BOLLETTINO - BULLETIN

TECNICO • TECHNICAL	●	GRUPPO • GROUP	6
RICAMBI • SPARE PARTS	●	NR • NO	083
INFORMAZIONI • INFORMATION		DATA • DATE	02-12

MODELS: AT 2062 Mist blowers

SUBJECT: Safety strap

POSTMODIFICA - NEW ASSY

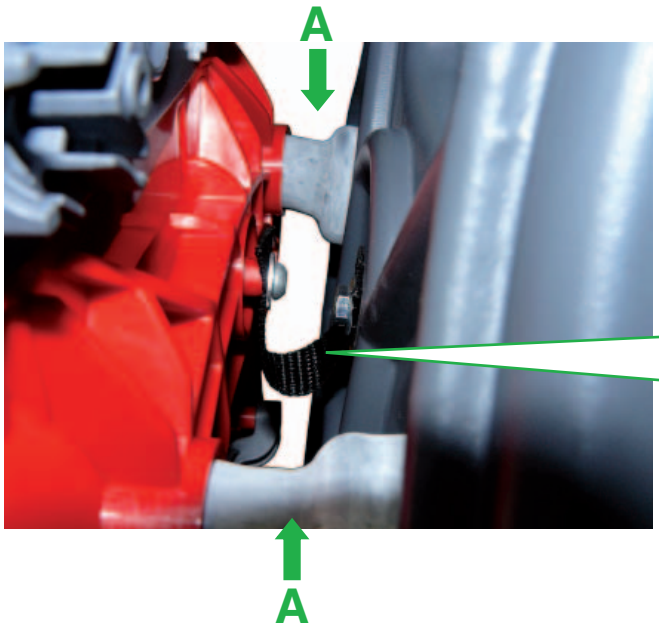
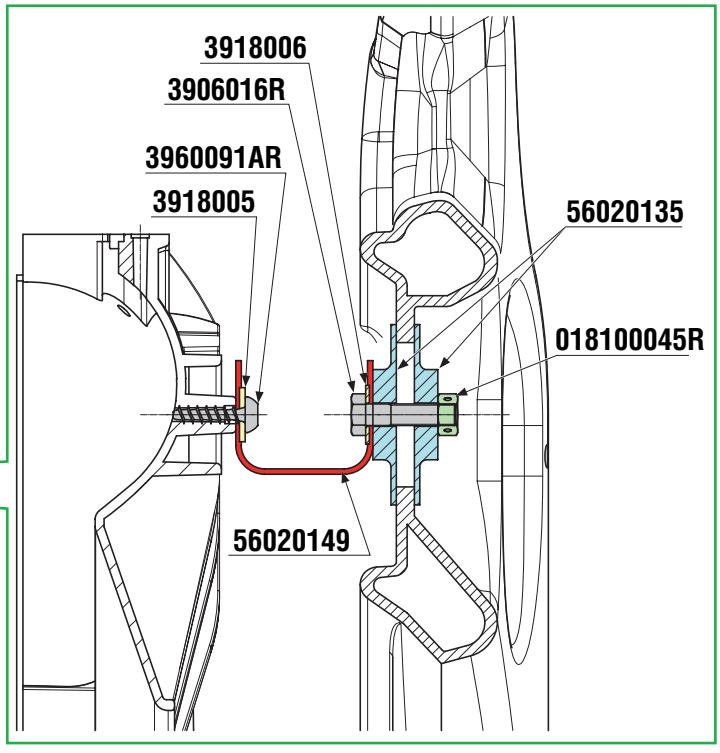
DESCRIPTION: To offer a greater margin of security even under very abusive working conditions and with more aggressive chemicals we have introduced a safety strap between the engine group and the housing. This is to avoid accidental breaking of the motor group from the back-pack if the AV mounts are damaged (A).

POSTMODIFICA - NEW ASSY

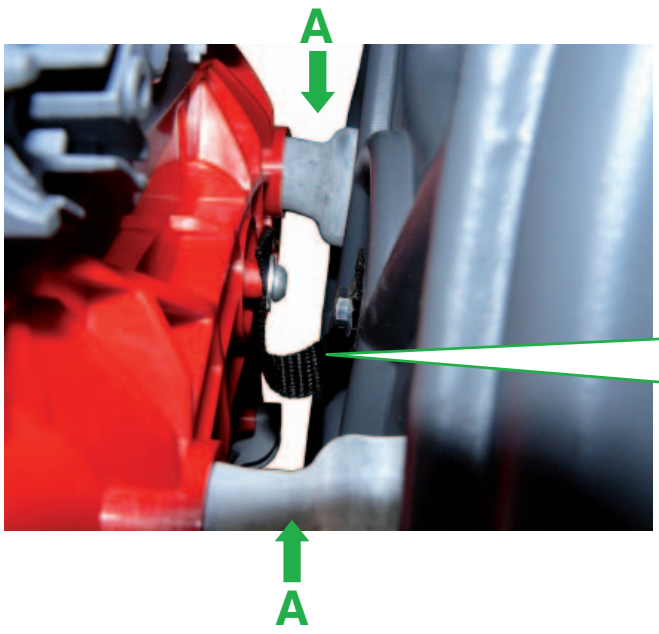
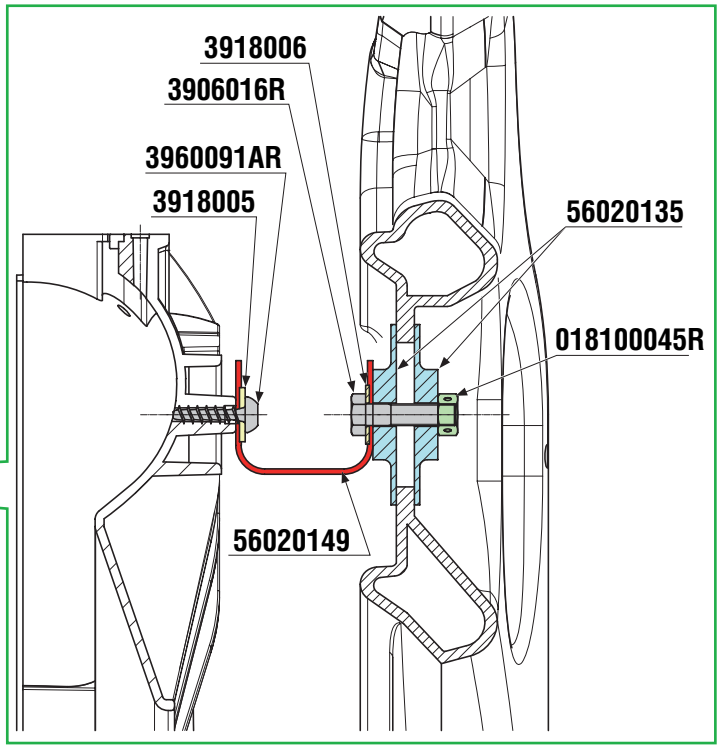
DESCRIPTION: To offer a greater margin of security even under very abusive working conditions and with more aggressive chemicals we have introduced a safety strap between the engine group and the housing. This is to avoid accidental breaking of the motor group from the back-pack if the AV mounts are damaged (A).

POSTMODIFICA - NEW ASSY

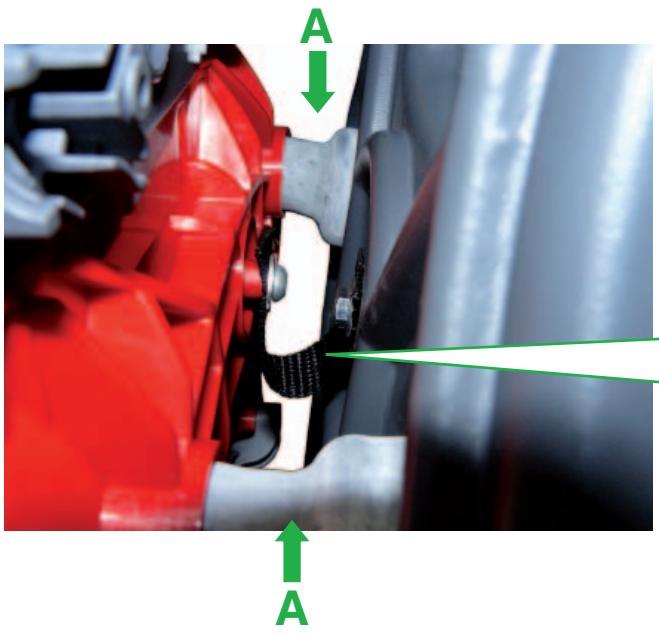
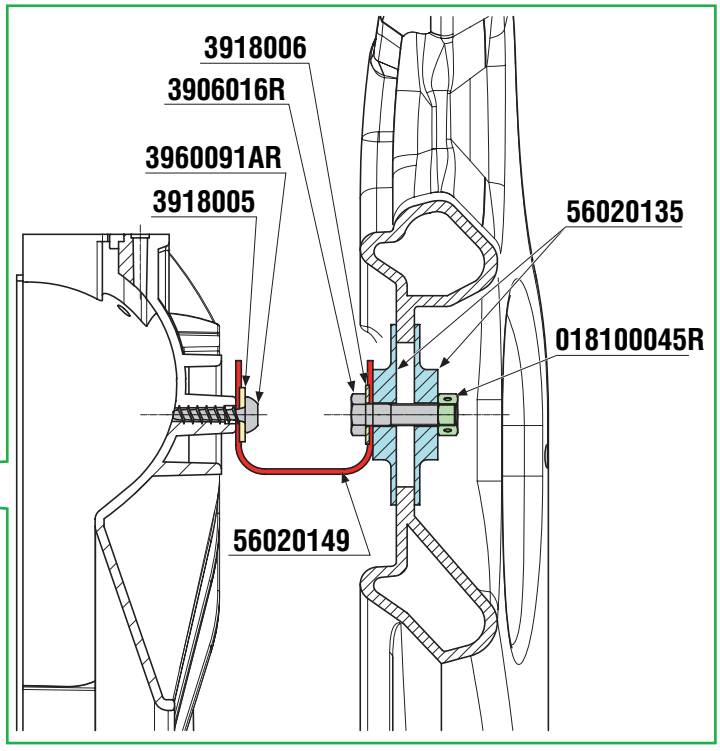
DESCRIPTION: To offer a greater margin of security even under very abusive working conditions and with more aggressive chemicals we have introduced a safety strap between the engine group and the housing. This is to avoid accidental breaking of the motor group from the back-pack if the AV mounts are damaged (A).

POSTMODIFICA - NEW ASSY

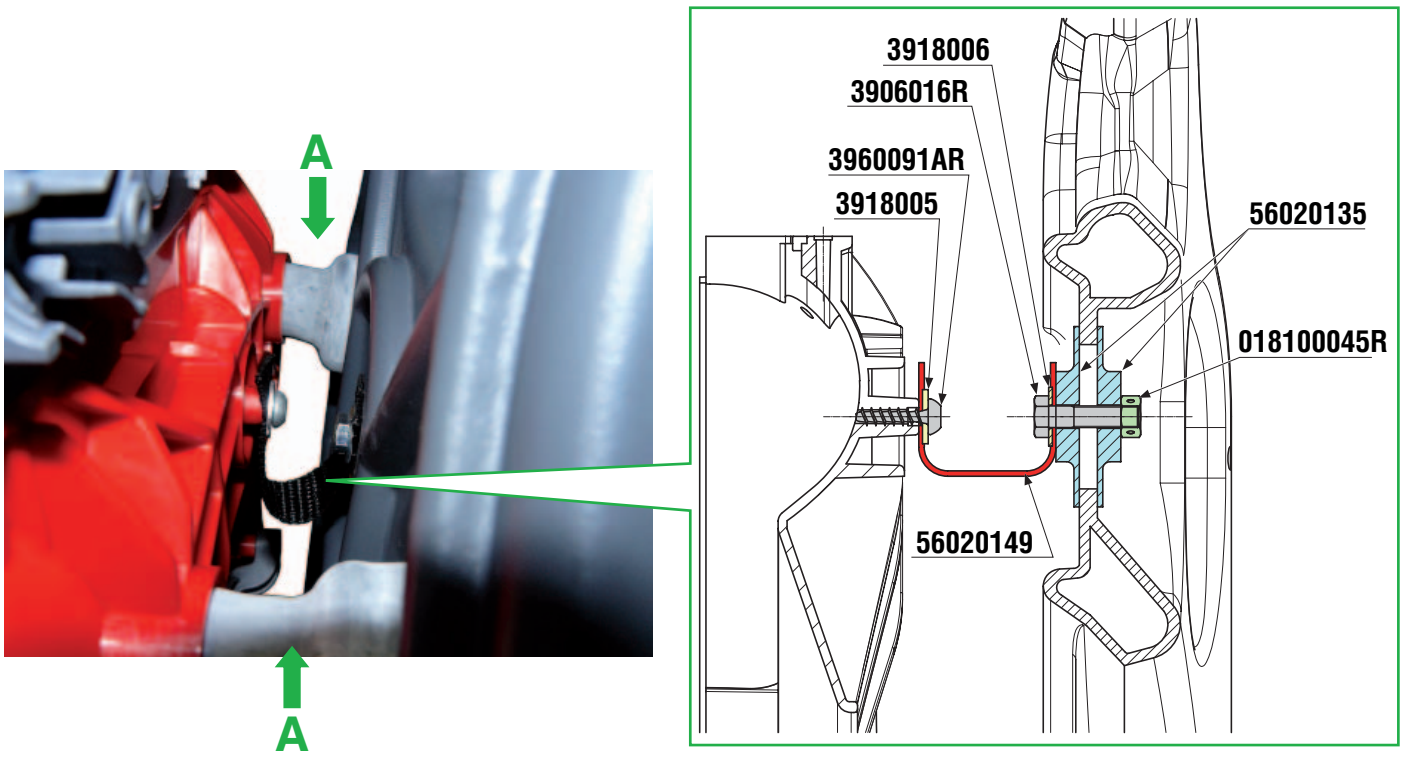
DESCRIPTION: To offer a greater margin of security even under very abusive working conditions and with more aggressive chemicals we have introduced a safety strap between the engine group and the housing. This is to avoid accidental breaking of the motor group from the back-pack if the AV mounts are damaged (A).

POSTMODIFICA - NEW ASSY

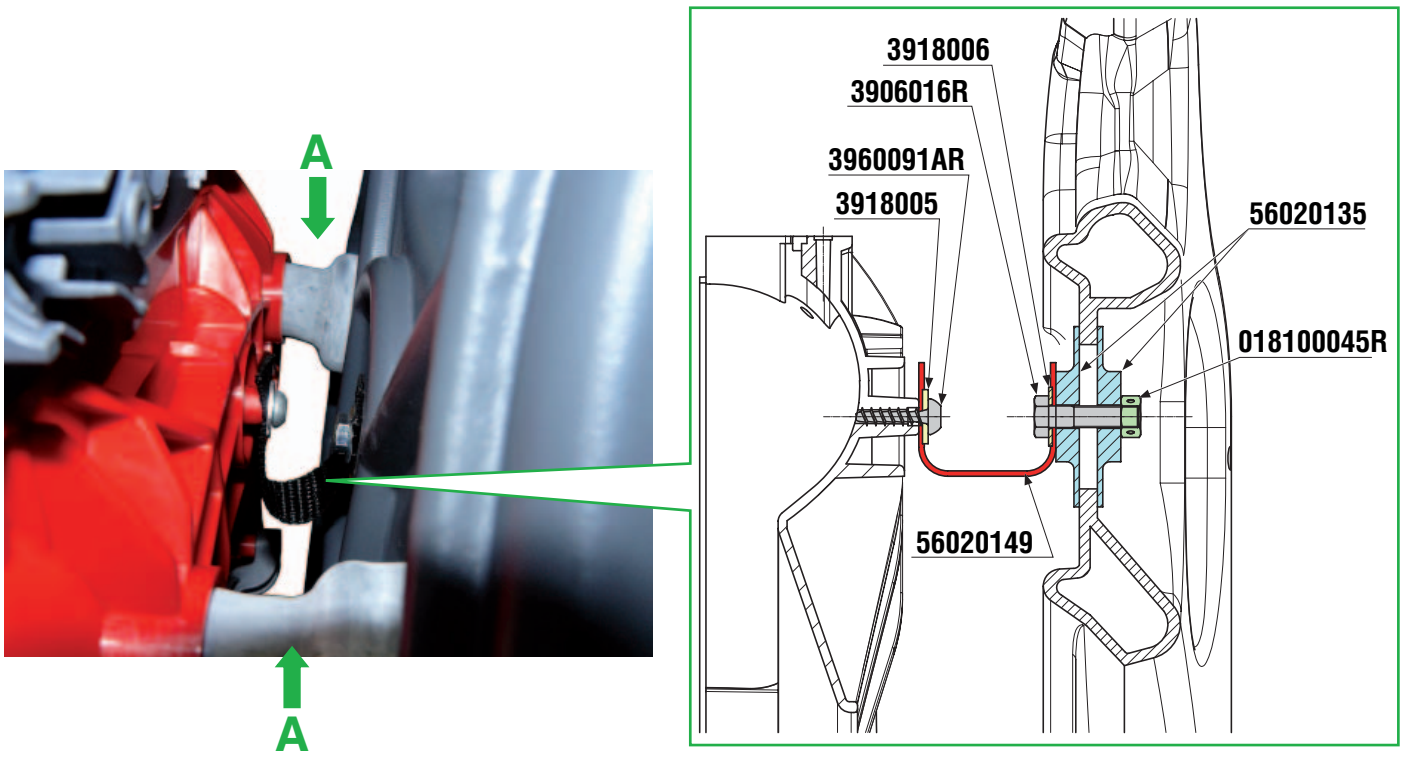
DESCRIPTION: To offer a greater margin of security even under very abusive working conditions and with more aggressive chemicals we have introduced a safety strap between the engine group and the housing. This is to avoid accidental breaking of the motor group from the back-pack if the AV mounts are damaged (A).

POSTMODIFICA - NEW ASSY

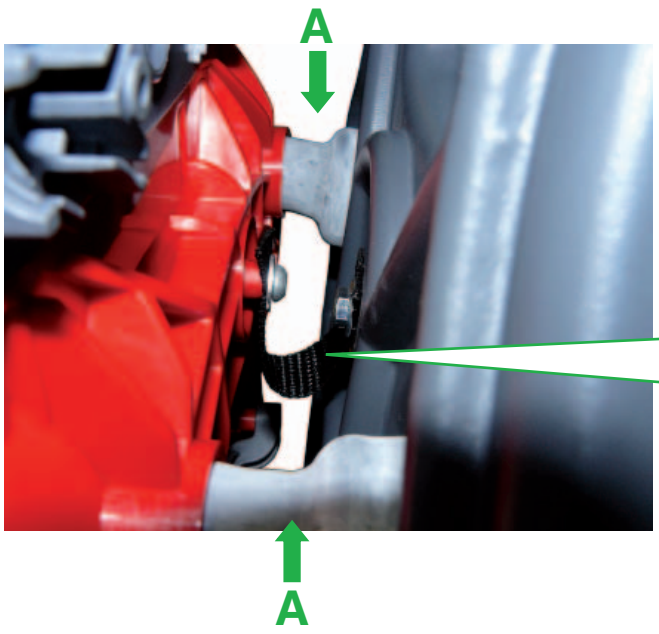
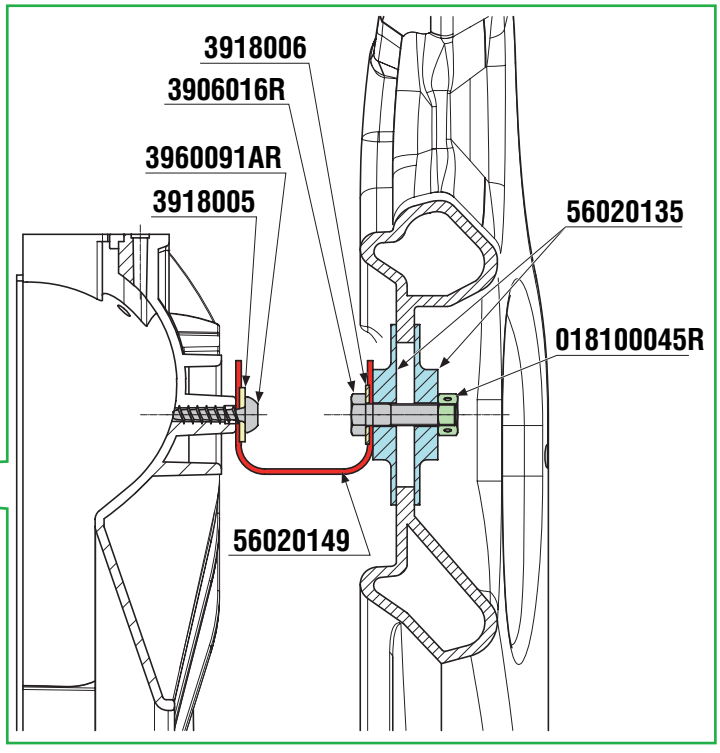
DESCRIPTION: To offer a greater margin of security even under very abusive working conditions and with more aggressive chemicals we have introduced a safety strap between the engine group and the housing. This is to avoid accidental breaking of the motor group from the back-pack if the AV mounts are damaged (A).
